Resolución **CNEE-34-2014**

Resolución CNEE-34-2014

Discrepancia 1: Integración de la cuadrilla a utilizar en la construcción de líneas de distribución y en actividades de operación y mantenimiento

Discrepancia 11: Acometidas y medidores BTS

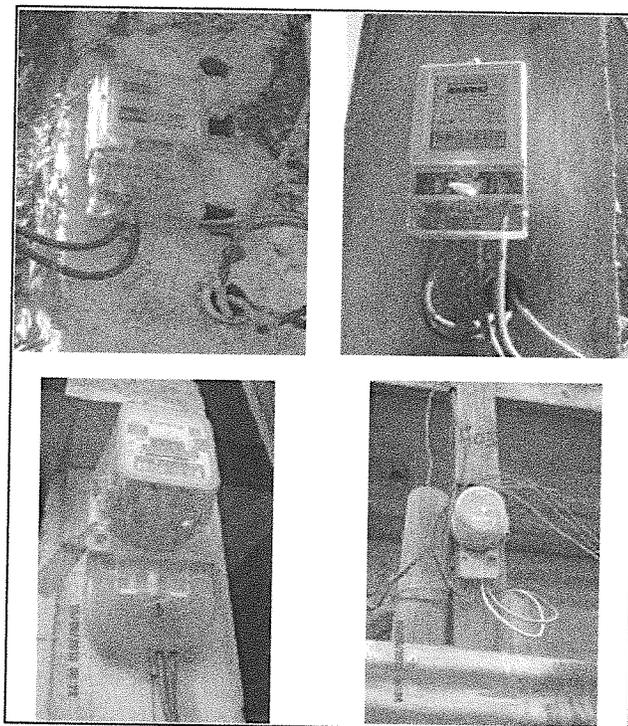
Para las unidades constructivas de los medidores: MyA001u, MyA002u, MyA001r, MyA002r, correspondientes al conjunto acometida medidor para usuarios BTS servidos en 120V 2 hilos y 120/240V 3 hilos, así como para las unidades constructivas: MyA005u, MyA008u, MyA005r, MyA008r, LBT001u, LBT001r, se utilizaron materiales y equipos que no son adecuados o eficientes para prestar el servicio que se requiere, por lo que deben ser modificados de acuerdo a lo que se indica a continuación:

Derivado que no existe una norma que requiera tanto a los usuarios como a la Distribuidora modificar sus instalaciones, se debe considerar como una restricción de borde que no puede ser modificada por la Distribuidora o la empresa eficiente al no tener ninguna potestad para requerir modificaciones a las instalaciones de los usuarios.

El 90% de los usuarios BTS no consume más de 1KVA y de acuerdo a los crecimientos estimados no se espera mayores modificaciones para estos. La aplicación o justificación de este límite (7kW) podría implicar la obligación de la Distribuidora de cambiar los medidores que tiene instalados. Al respecto es de indicar que el medidor CON36, tiene una capacidad máxima de 6 kVA, y puede utilizarse para el 99.5% de los usuarios de BTS, que de acuerdo a sus especificaciones es el medidor adecuado y eficiente para instalar en la totalidad de los usuarios del denominado "Servicio 1".

Discrepancia 12: Caja de Policarbonato

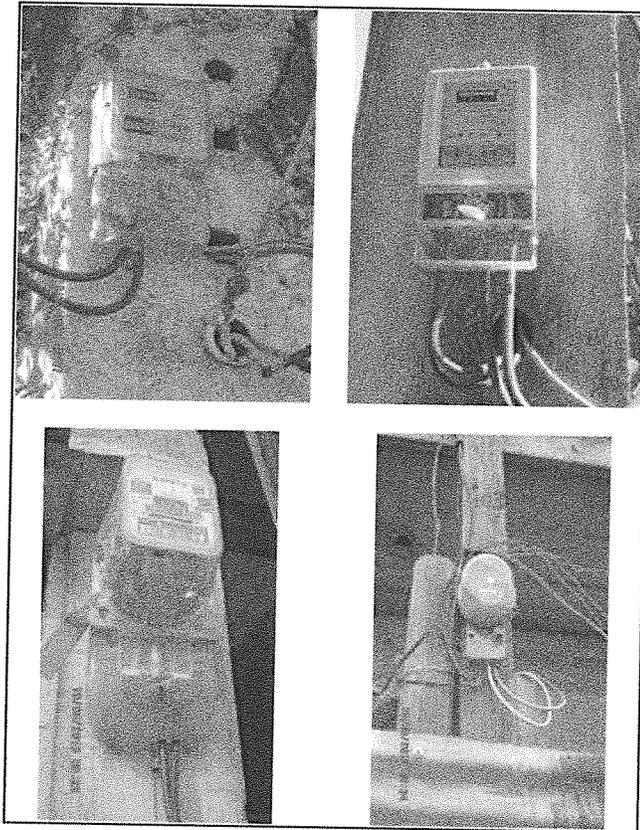
Para las unidades constructivas de los medidores: MyA001u, MyA002u, MyA008u, MyA001r, MyA002r, MyA008r. Se adiciona el material MVA225 (Cubierta de policarbonato para medidores electrónicos, Costo US\$ 14.46), el cual no es un elemento normalizado ni de instalación obligada para la Distribuidora y que en la realidad, no es instalado ni es necesaria su instalación. Este material no agrega ningún elemento de eficiencia ya que para los problemas de robo de energía o "conexión directa" de los usuarios, o robo propiamente del medidor, este elemento no representa

Discrepancia 13: Balance Óptimo

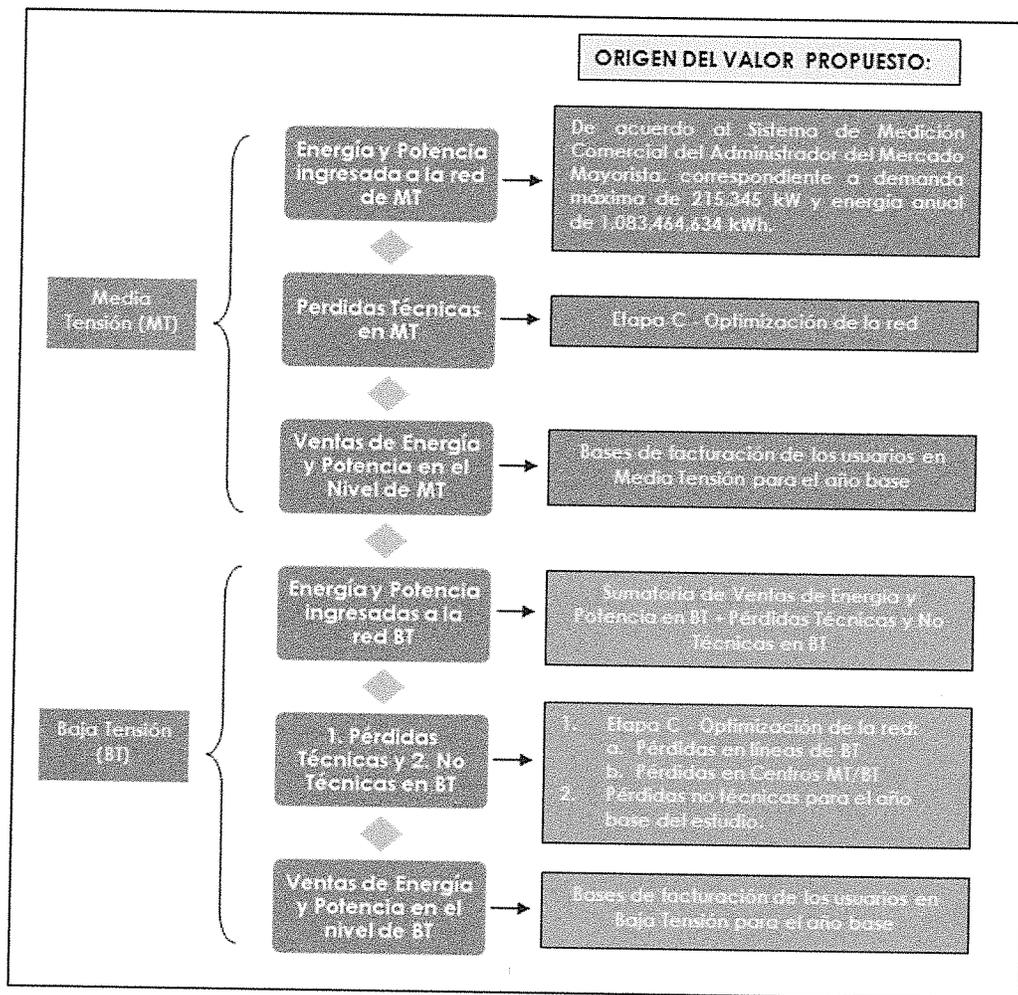
Para dar cumplimiento al artículo 61 de la Ley General de Electricidad, al artículo 97 del Reglamento de la Ley General de Electricidad y al inciso 5.2 de los Términos de Referencia, esta Comisión ratifica lo indicado en la Resolución CNEE-270-2013 y discrepa con el Estudio presentado por el Consultor de la Distribuidora en cuanto a no elaborar el balance de energía y potencia para el día de la demanda máxima de la Distribuidora, para lo cual deberá comparar la energía a la entrada de la red con la registrada por el AMM y las cuales deben coincidir. Lo antes indicado se resume en que la construcción del Balance de Energía y Potencia Óptimo debe hacerse de la siguiente manera:
